Dipartimento pressioni sull'ambiente
Servizio supporto tecnico ai processi autorizzatori

Rif. Regione: prot. n. 638207 del 15/10/2018
Rif. Arpa: prot. n. 70357 del 16/10/2018

Oggetto: AMA S.p.a. - Impianto TMB sito in Roma, via Salaria 981. Procedimento di riesame.

Figura 1 - Area scarico e stoccaggio dell'impianto

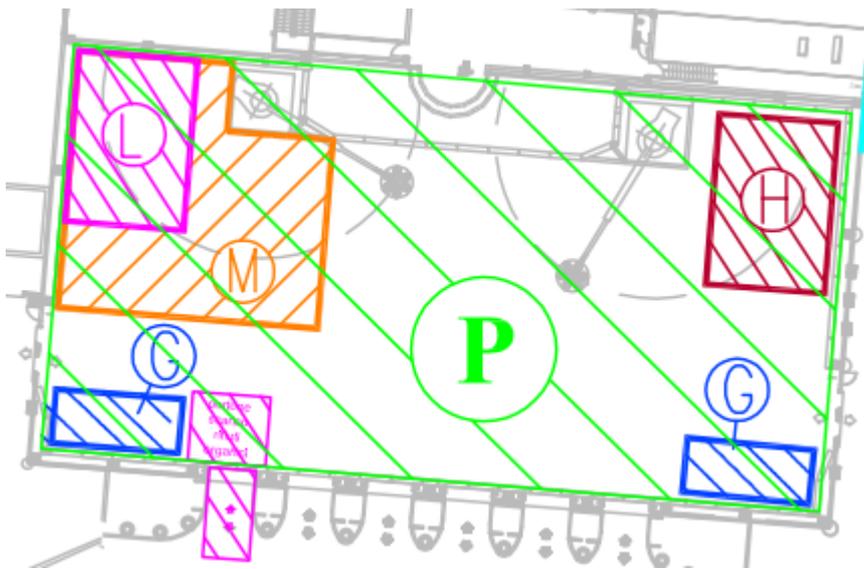
Con riferimento alla gestione di tale sezione impiantistica e delle fasi di scarico, stoccaggio, invio a trattamento presso l'impianto e trasferimento presso terzi dei rifiuti autorizzati in ingresso, occorre richiamare le problematiche che la scrivente Agenzia ha riscontrato nell'ambito dei controlli eseguiti. Il controllo svolto in data 23/05/2017 ha rilevato che l'area di scarico e stoccaggio del rifiuto solido urbano indifferenziato destinato al trattamento e a trasferimento risultava piena, con una distribuzione dei rifiuti su quasi tutta l'area, comportando altezze dei cumuli di rifiuti stoccati in parte superiori all'altezza del piano di scarico. Tale situazione non consentiva neppure di distinguere le aree di stoccaggio dedicate alla trasferimento dei rifiuti da quelle dedicate allo stoccaggio preventivo all'invio a trattamento dei rifiuti presso le linee dell'impianto di trattamento meccanico biologico. Altresì veniva rilevata la presenza di alcuni mezzi della raccolta in fila sulla rampa di accesso ai portelloni di scarico, dei quali ne risultava in uso solamente uno.

Il controllo svolto in data 08/08/2017 ha rilevato che l'area di scarico e stoccaggio del rifiuto solido urbano indifferenziato, destinato al trattamento presso l'impianto e alla trasferimento presso terzi, risultava piena, analogamente a quanto già rilevato in sede di controllo del 23/05/2017.

Quanto sopra comporta l'impossibilità di inviare a lavorazione presso il TMB, o a trasferimento, i rifiuti sulla base del loro ordine di conferimento. La continua presenza di grosse quantità di rifiuti in giacenza, infatti, fa sì che, ad ogni nuovo conferimento, i rifiuti appena scaricati vadano a sovrapporsi ai rifiuti già presenti nell'area e stoccati precedentemente. Ciò comporta che di volta in volta i rifiuti inviati a trattamento o a trasferimento siano quelli situati sulla porzione sommitale dei cumuli, causando una soggiacenza prolungata degli strati inferiori degli stessi, che risultano maggiormente soggetti all'instaurarsi di condizioni fermentative e putrefattive responsabili del rilascio di emissioni odorigene moleste. A conferma di quanto sopra, durante il sopralluogo effettuato da Arpa Lazio in data 08/08/2017 a seguito dei numerosi esposti ricevuti per emissioni maleodoranti, lo stesso Responsabile tecnico di gestione dell'impianto dichiarava che: *"...la regolarità di funzionamento dell'impianto e la necessità di operare una manutenzione della Linea A, hanno indotto un massiccio svuotamento del locale di ricezione, pertanto è stata raggiunta e lavorata la parte di rifiuti giacente da più tempo nel locale e questo potrebbe aver generato una maggiore emissione odorigena, in particolare da tutti i mezzi in uscita..."*.

Peraltro la saturazione dell'area di stoccaggio iniziale dei rifiuti e dell'ulteriore area funzionale all'alimentazione del trattamento non assicura il regolare svolgimento delle procedure di scarico dei mezzi conferenti presso l'impianto, con conseguente formazione di file dei mezzi in attesa di poter scaricare, fonti di ulteriori emissioni odorigene moleste. Inoltre si rileva che la presenza di rifiuti distribuiti sulla maggior parte della superficie dell'area P comporta una riduzione delle aree a disposizione per la manovra dei mezzi destinati sia ad alimentare le linee di trattamento, sia allo svolgimento delle attività legate alla trasferimento dei rifiuti.

Tali condizioni comportano necessariamente la possibilità che si generino maggiori emissioni di polveri e odori molesti all'atto dell'apertura dei portelloni delle stazioni di scarico dei rifiuti in ingresso e dei portelloni laterali dai quali entrano ed escono i mezzi per il carico dei rifiuti in trasferimento. Quindi dette emissioni aumentano sia per la notevole quantità di rifiuti presenti, sia per l'aumento dei tempi di stoccaggio nella fossa di scarico e nelle aree di stoccaggio, nonché per i ridotti

- ❖ una riduzione dei quantitativi di rifiuti presenti nell'area di scarico e stoccaggio
- ❖ delle adeguate aree di manovra per i mezzi operanti all'interno della area medesima, al fine di assicurare:
 - lo svuotamento dell'area di scarico dei rifiuti conferiti, lasciando spazio libero per lo scarico dei mezzi conferitori e riducendo le file dei mezzi in attesa
 - l'alimentazione del processo di trattamento meccanico biologico secondo l'ordine di arrivo dei rifiuti conferiti
